Réf DPC : (corr. DPC : P.-Y. LAMY)
Réf NOVA : 09/PFU/173540
Réf CRMS : GM/AA/XL200086_653bis_Vallée5_Lac6
Annexe : 1 dossier

Objet : IXELLES. Avenue de la Vallée 5 / rue du Lac 6. Restauration des façades et réaménagement de la zone de recul. Demande de permis unique. Avis conforme de la CRMS.

Fig.1 (projet jardin et > zones faisant l'objet de remarques et recommandations CRMS)

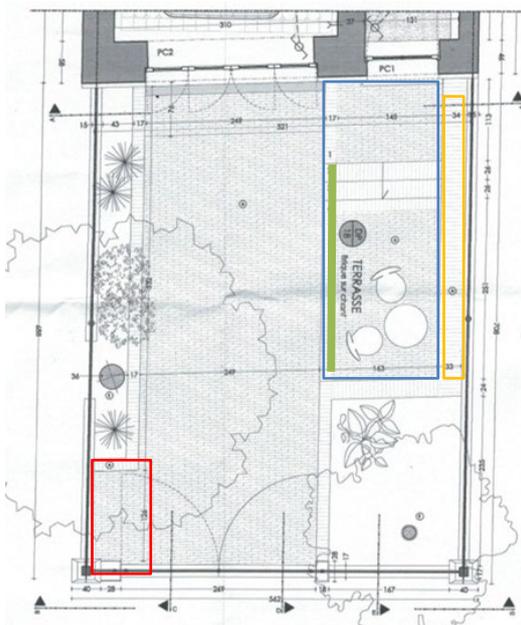
- l'aménagement d'une terrasse du côté du mitoyen de droite est autorisé. La CRMS demande toutefois de **revoir le revêtement de cette terrasse et d'opter pour un matériau perméable** (ex. dolomie ou gravier) dont un échantillon sera soumis à la DPC pour accord. Elle suggère par ailleurs de porter la totalité de la terrasse au même niveau (le niveau de l'entrée à la maison) pour simplifier l'aménagement et pour augmenter la superficie utilisable de la terrasse. La plantation d'une nouvelle haie pourrait créer une séparation visuelle entre la terrasse et l'entrée carrossable (cf. les zones d'intervention indiquées en bleu et en vert sur la fig. 1).

- La fonction de la zone rectangulaire qui se situe dans le projet contre le mitoyen de droite (indiqué en jaune sur la fig. 1) doit être précisée. S'agit-il d'un élément constructif ? Peut-il être réduit ? On veillera à réduire au maximum son impact visuel.

- L'élargissement de voie carrossable du côté de la rue (voir fig. 1 – zone indiquée en rouge) constitue une intervention inutile nécessitant la suppression d'un arbuste qui constitue un élément de verdure visuellement intéressant de la rue de la Vallée (fig. 2a). **La CRMS ne souscrit pas à cette intervention ; elle demande de ne pas augmenter la surface minéralisée à cet endroit et de maintenir l'arbuste existant** (n° 1 de la fig. 2a et b).

Fig. 2b

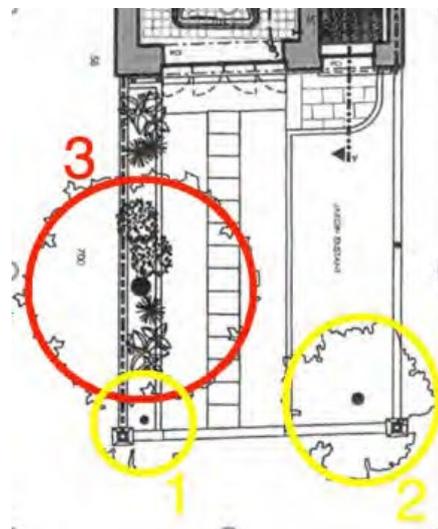
- le maintien de l'érable situé contre le mitoyen de gauche (n°3 sur la fig.2a et 1b) n'est pas recommandé. A terme, cet arbre risque de porter atteinte à la stabilité du muret et il entrave l'ensoleillement du jardin. Toutes les options en terme de taille risquent par ailleurs d'abîmer cet érable. Dès lors la CRMS estime qu'il peut être remplacé par une/des plantation(s) plus adéquate(s).
- Le maintien du second érable, situé côté droit, près de la rue est en revanche positif (n°2 sur la fig. 2a et b). Il devrait être soigneusement élagué tout en préservant sa forme actuelle.
